# 日立半導体技術情報

製品分類	マイクロコントローラ	発行番号	TN-MC*-006A	Rev.	第1版
題名	SH7046、SH7047のMMTに関する 使用上の注意について	情報分類	1. 仕様変更 2. ドキュメント訂正追加等 ③. 使用上の注意事項 4. マスク変更 5. ライン変更		
適用製品	HD64F7046、HD6437048、HD6437148R HD64F7047、HD6437049、HD64E7046 HD64F2612、HD6432612、HD6432611	対象ロット等	関連資料 SH7046 シリーズハードウェアマニュアル第3版(ADJ-602-252B)、SH7047 シリーズハードウェアマニュアル第1版(ADJ-602-336)、H8S/2612 シリーズハードウェアマニュアル第3版(ADJ-602-242B)	有効期限	
	全ロット	永年

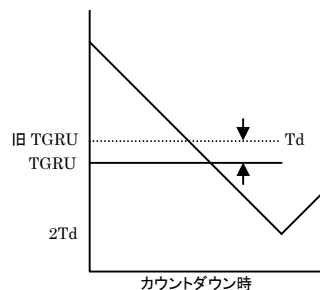
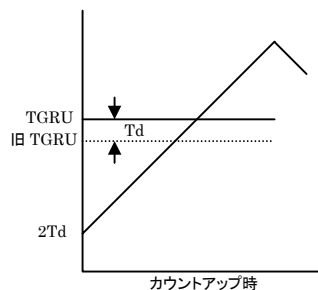
(3) タイマジェネラルレジスタ U(TGRU)、タイマジェネラルレジスタ V(TGRV)、タイマジェネラルレジスタ W(TGRW) に値を書き込む時、フリー動作アドレス(\*)に書き込む場合は以下の点についてご注意下さい。

- ・ カウントアップ時に TGRU に書き込む値は、「旧 TGRU の値 + Td」にならないようにしてください。
- ・ カウントダウン時に TGRU に書き込む値は、「旧 TGRU の値 - Td」にならないようにしてください。

TGRV 及び TGRW についても同様です。ここで、「旧 TGRU の値 + Td」を書き込んだ場合(カウントダウン時は「旧 TGRU の値 - Td」)、U、V、W 相の該当する PUOA/PUOB、PVOA/PVOB、PWOA/PWOB 出力が、1 周期分出力されない場合があります。下図に NG のケースを示します。なお、パツファ動作アドレスに書き込む場合はこれらは該当しません。
